Montevideo, 21 de febrero de 2019

Programa de Integración de Asentamientos Irregulares Préstamo BID N° 3097/ OC-UR

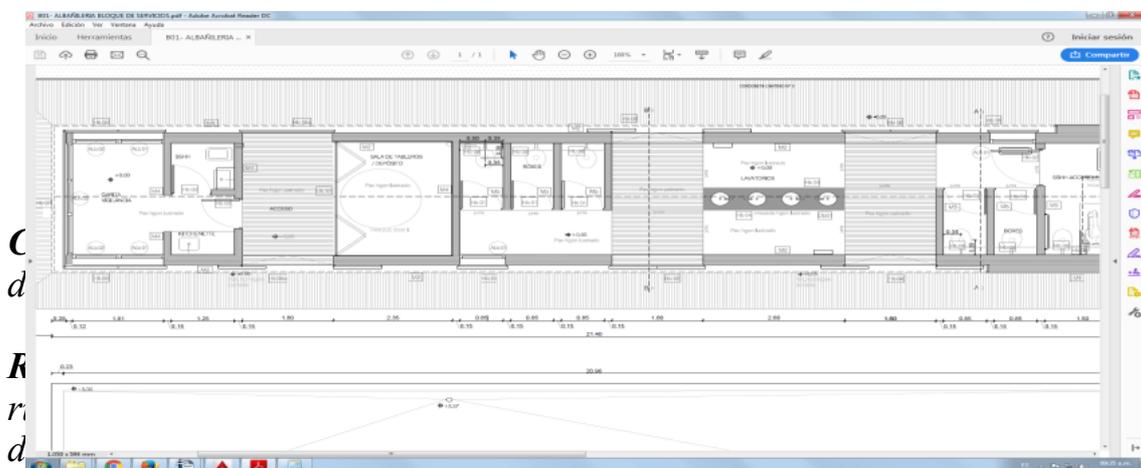
Consulta N°2:

Respecto al Rubro 2.4.2 Carpeta asfáltica tipo "D" de 5 (cinco) cms de espesor (sin suministro de carpeta asfáltica) se consulta: según lo que expresa el rubrado, se entiende que el mismo no debería contemplar el suministro de mezcla asfáltica. Quisiéramos saber si el material lo suministra la Intendencia y en tal caso donde se retiraría. En la memoria técnica general de infraestructura vial no se especifica quien y como se realiza el suministro. Por otro lado tampoco se especifica quien suministra el riego de imprimación y donde se considera a los efectos de la cotización.

Respuesta a Consulta N°2:

Se padeció un error de tipeo en la denominación de este rubro; el texto entre paréntesis no aplica.

El rubro 2.4.2 incluye el suministro y colocación de todos los componentes necesarios para la realización de la carpeta asfáltica.

Al igual que en otros rubros (por ejemplo, rubro 2.5.3 – Cordonetas, 7.1.1 – Construcción de banco lineal, etc) el oferente deberá discriminar en el precio unitario (columna N°7 del rubrado) que monto corresponde al suministro (columna N°5 del rubrado) y cual a colocación (columna N°6 del rubrado)
